朝倉所 1F レイアウト図 変更前

福岡西所 1F レイアウト図 変更前

【八女所_変更前】1階執務室（求人・職業相談部門／専門援助部門）レイアウト

福岡中央所 1F レイアウト図 変更前

朝倉所 1F レイアウト図 変更後 (タイルカーペット表記)

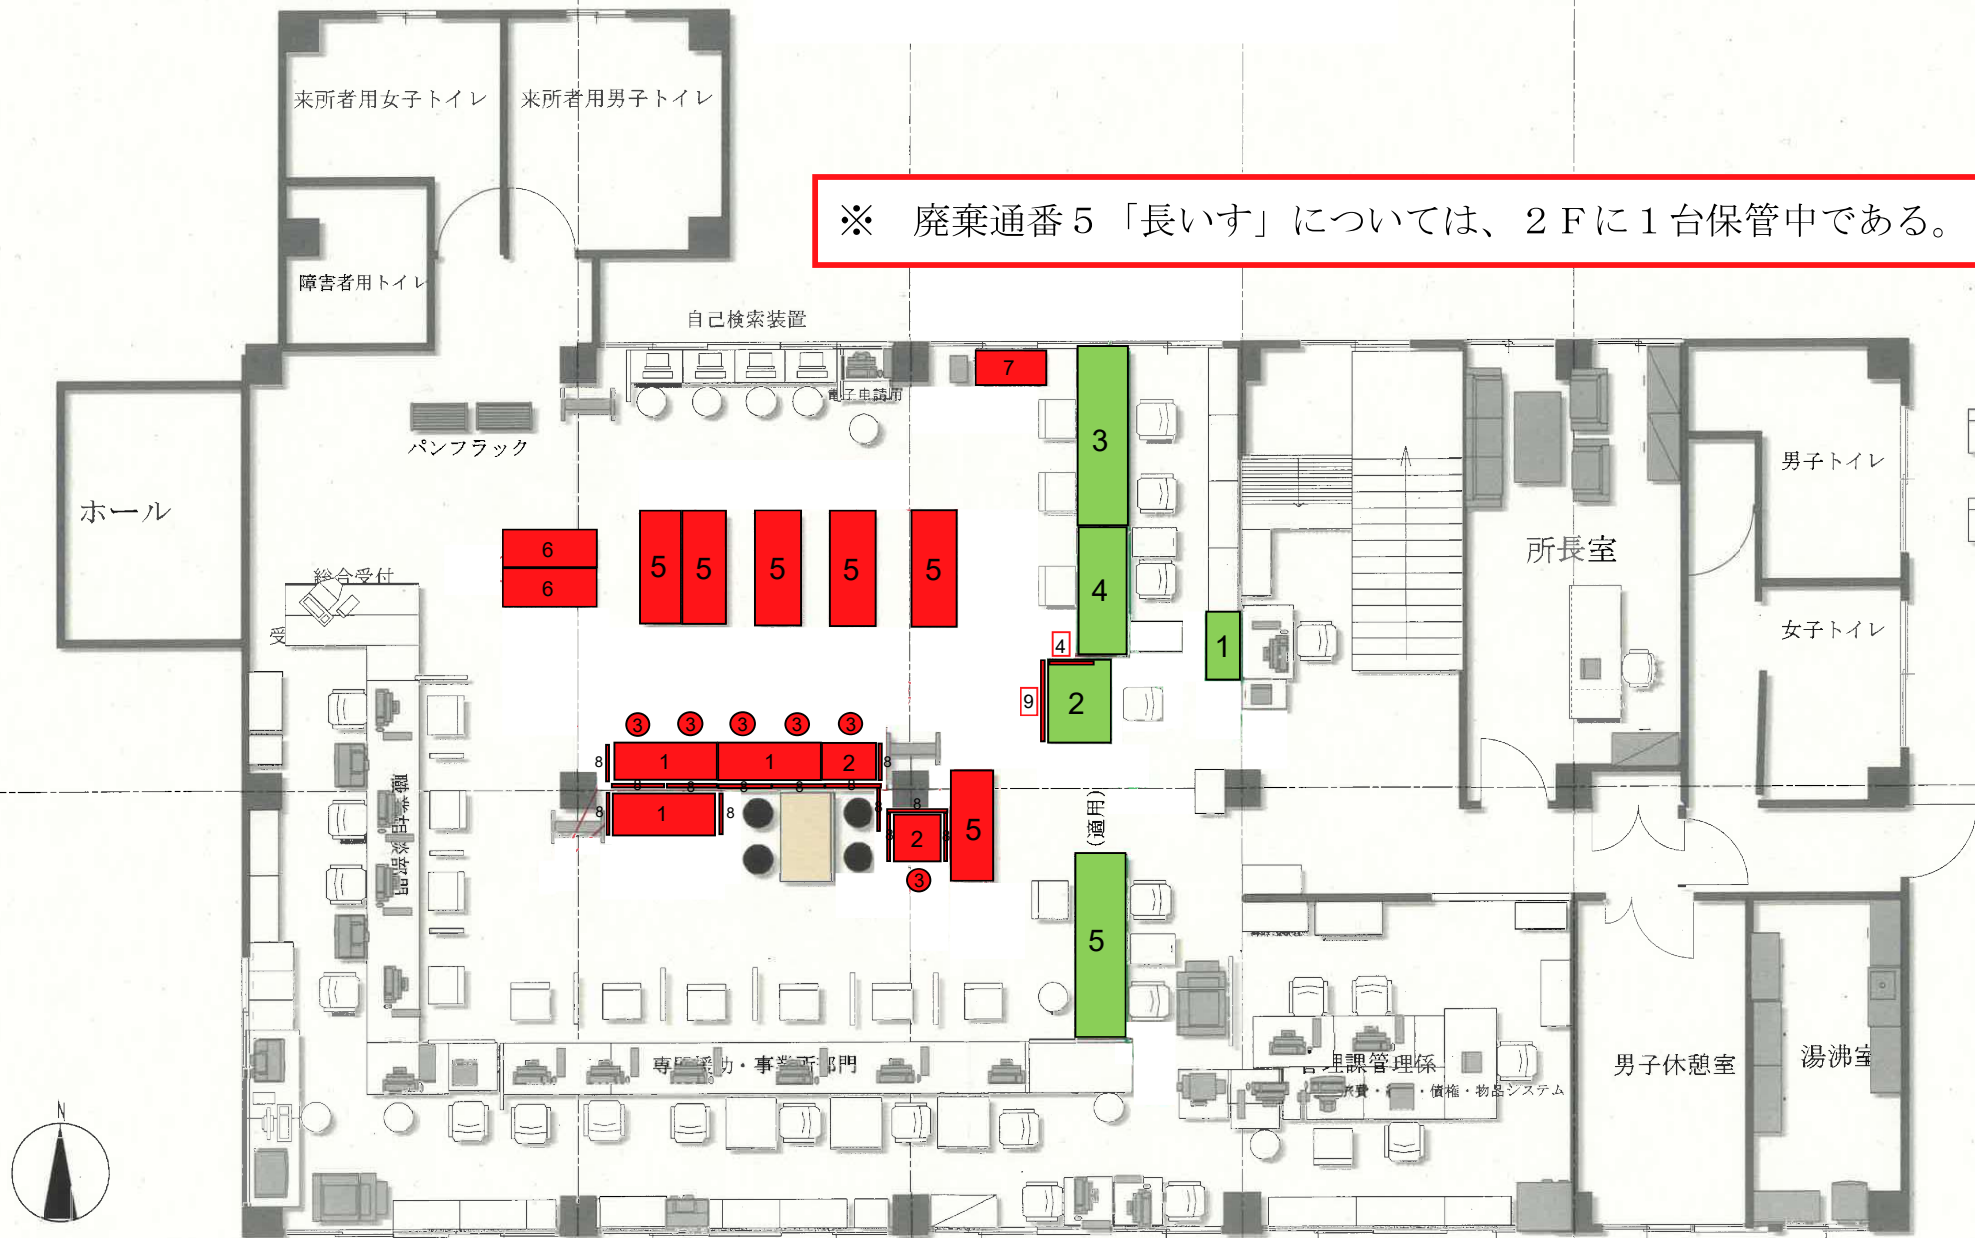
※ 廃棄通番 5 「長いす」については、2F に 1 台保管中である。

※ 新規調達通番27「タイルカーペット」
範囲約39m²

福岡西所 1F レイアウト図 変更後 (什器類)

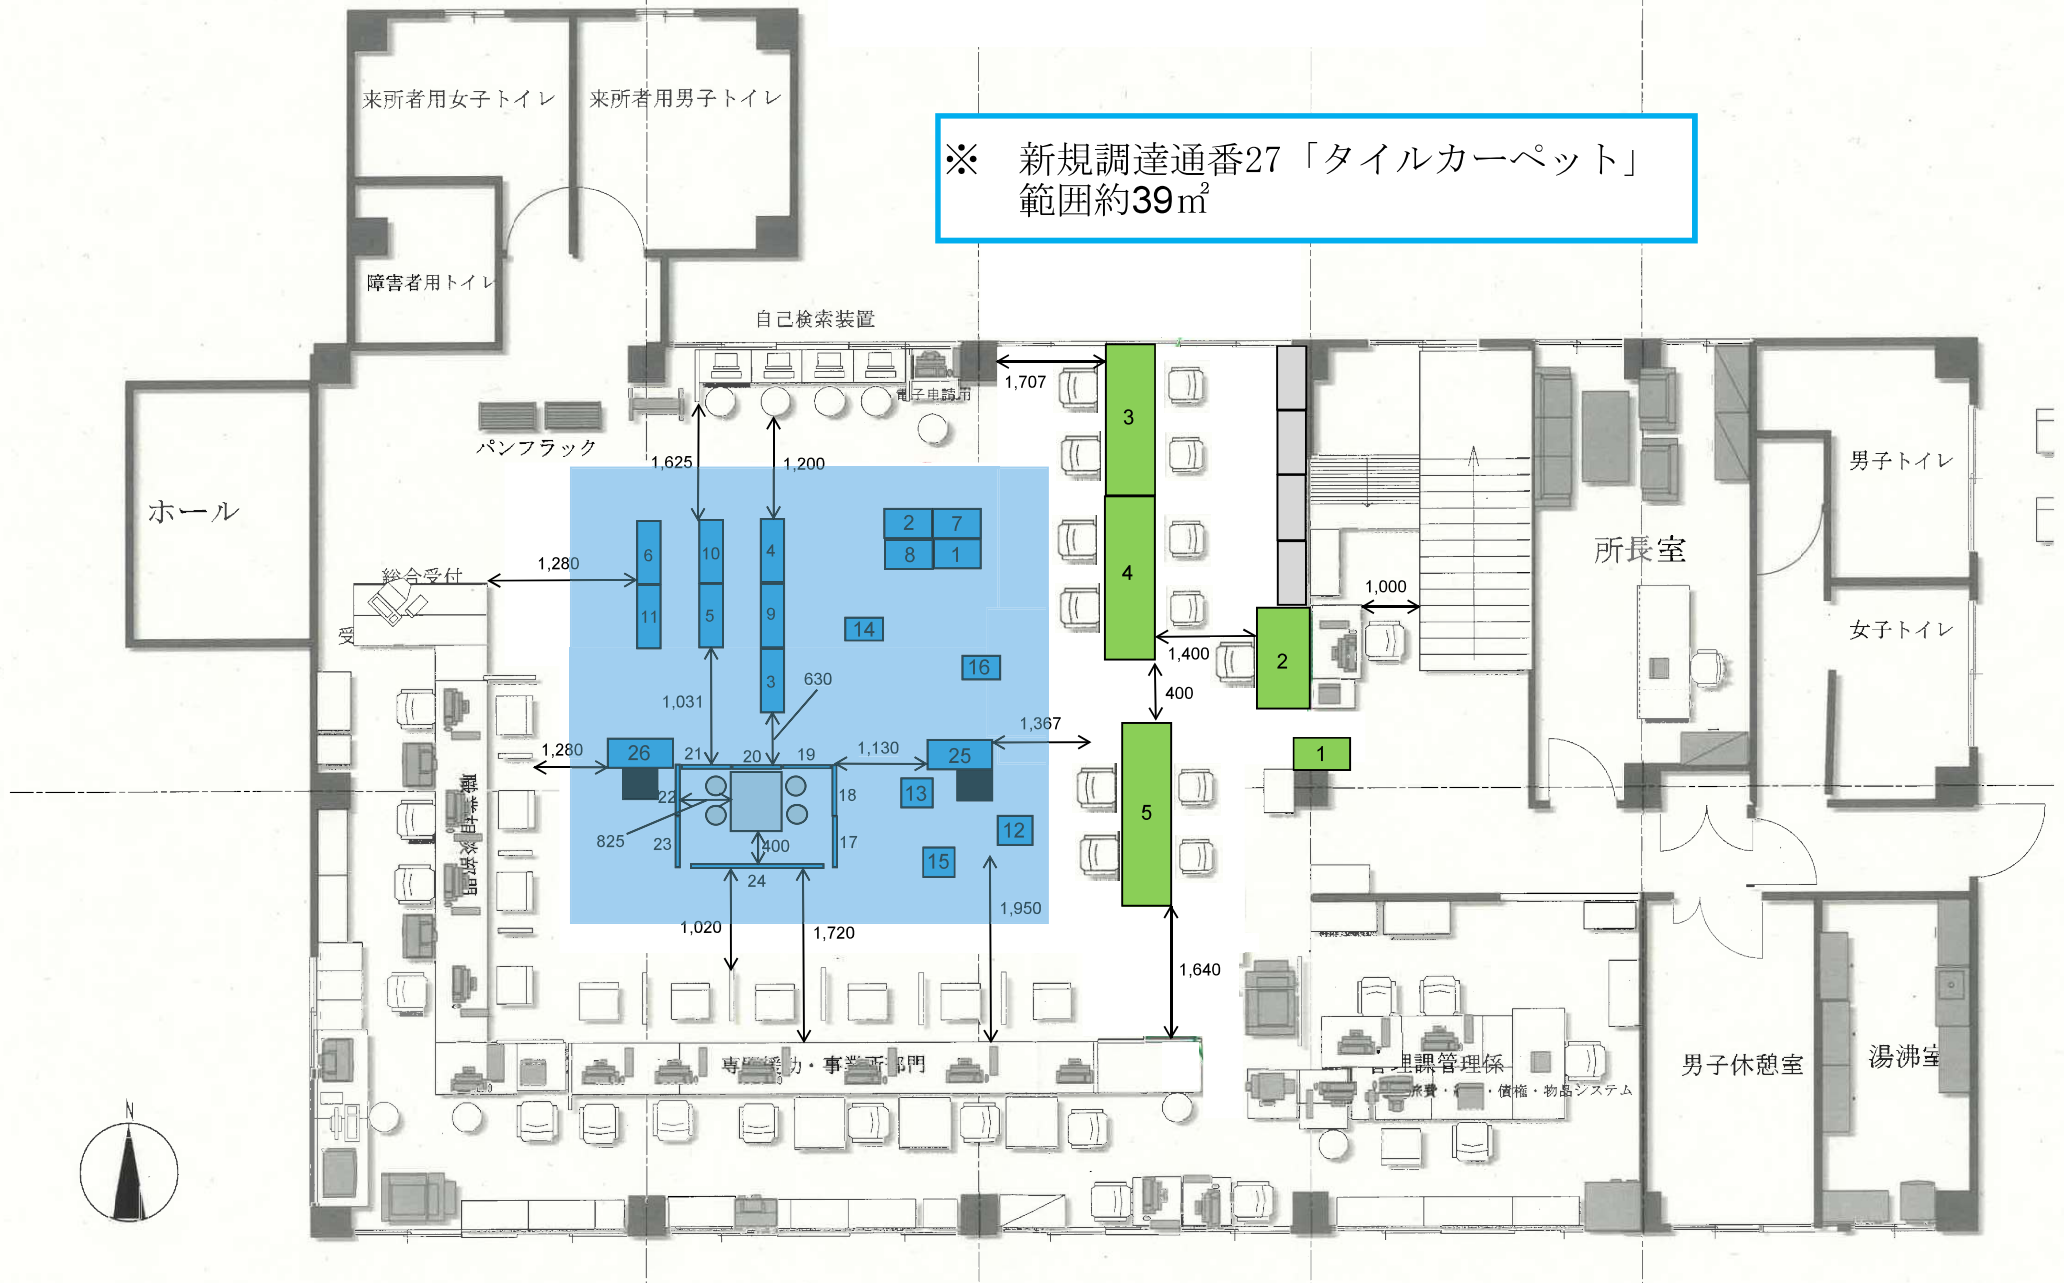
No. 56~66のパネルスクリーンは、セミナースペースで面接会を実施する際に使用する。
 No. 49~55の会議イスは、机を使用しない形式でセミナー等を実施する際に使用する。

福岡西所 1F レイアウト図 変更後 (タイルカーペット範囲表記)

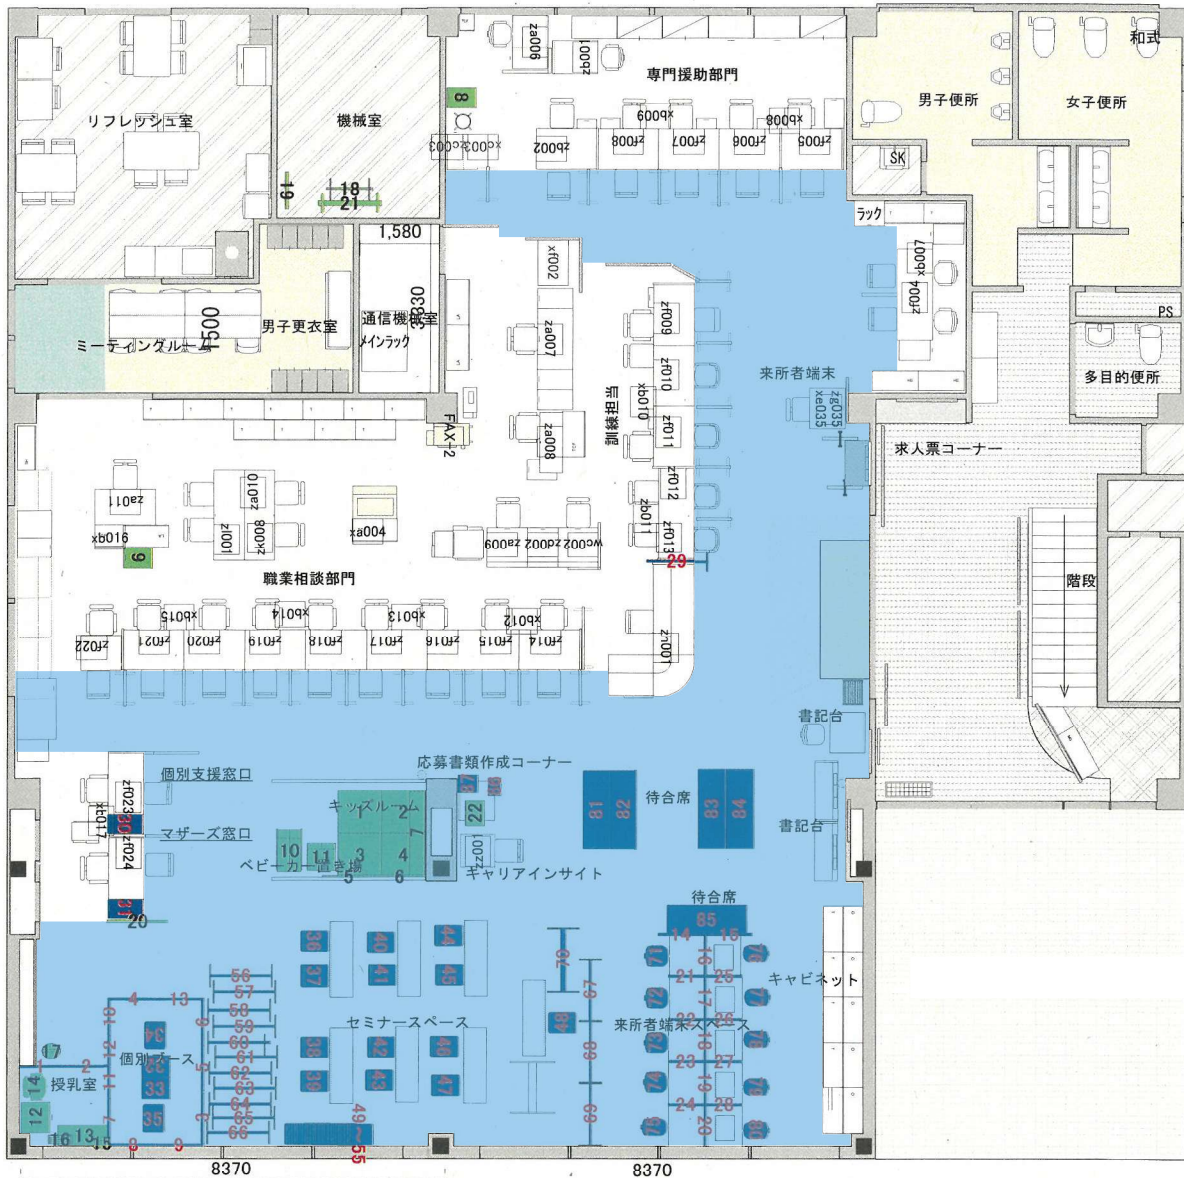
フロアカーペット (新規通番86)
 ※範囲200㎡
 ※張替え範囲の中木含む

巾木（新規通番87）
 ※範囲55m程度
 ※詳細については現地にて確認すること。

福岡西所 1F レイアウト図 変更後 (点字ブロック・スロープ表記)

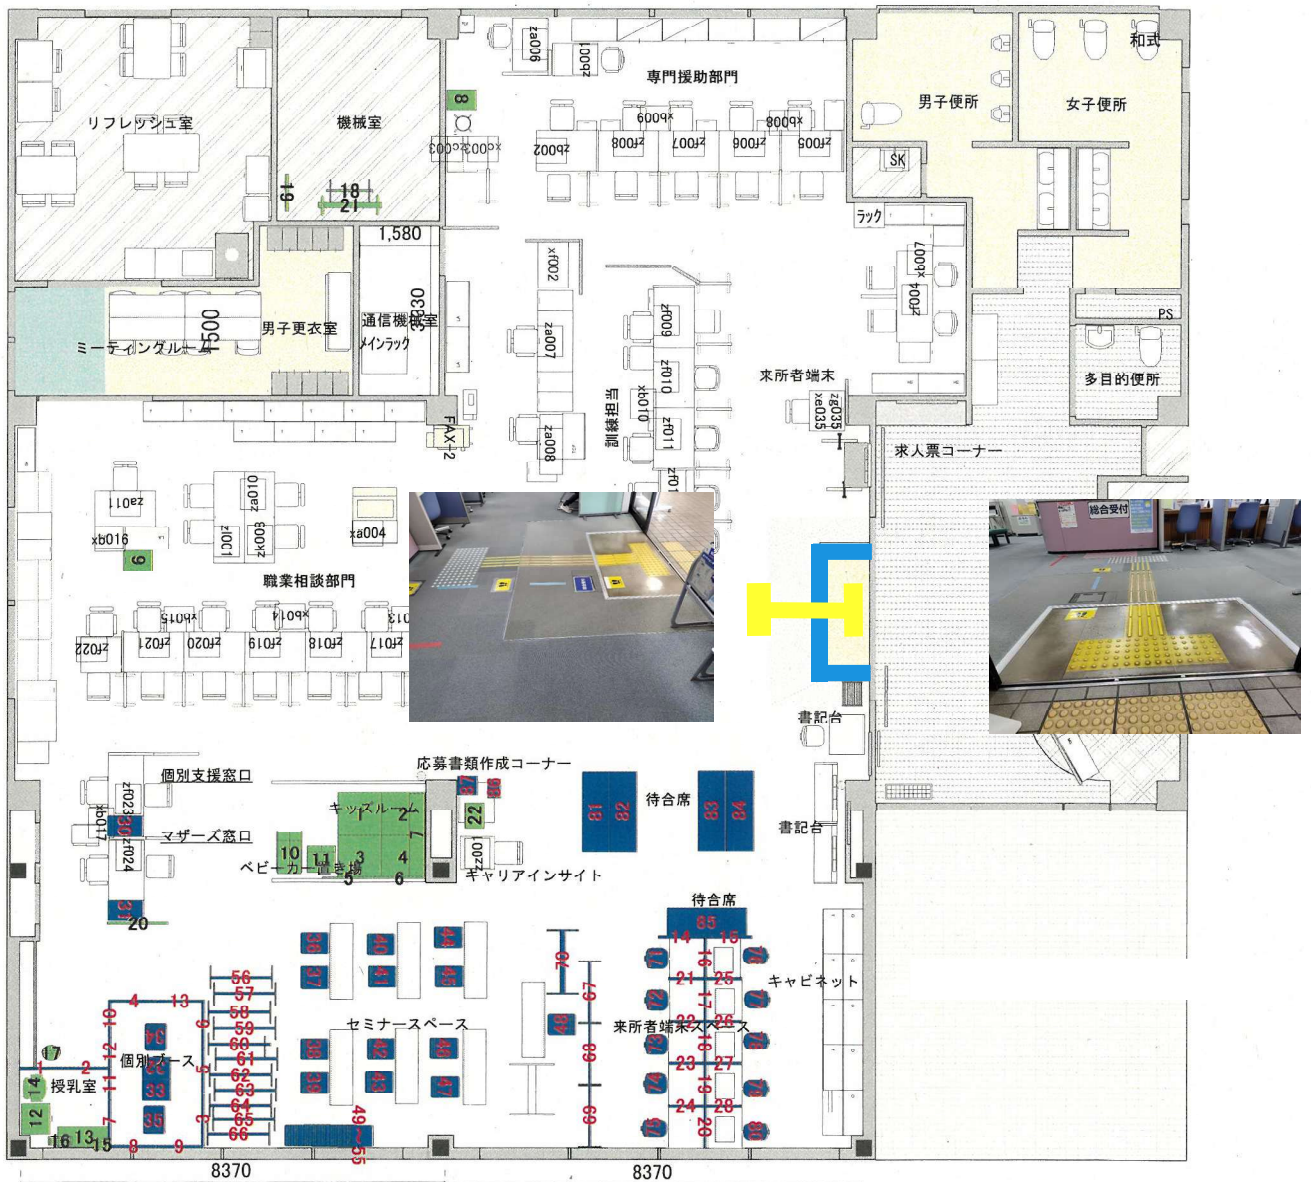
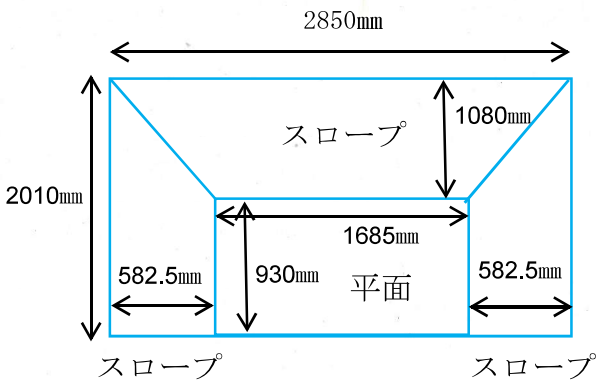
点字ブロック (点状) (新規通番88)
 点字ブロック (線状) (新規通番89)
 ※添付写真を参考に新規敷設すること。

木製スロープ (新規通番90)
 ※添付写真及び右側の寸法を参考に新規作成すること。
 ※スロープの周辺はSUS框にて補強を行うこと。
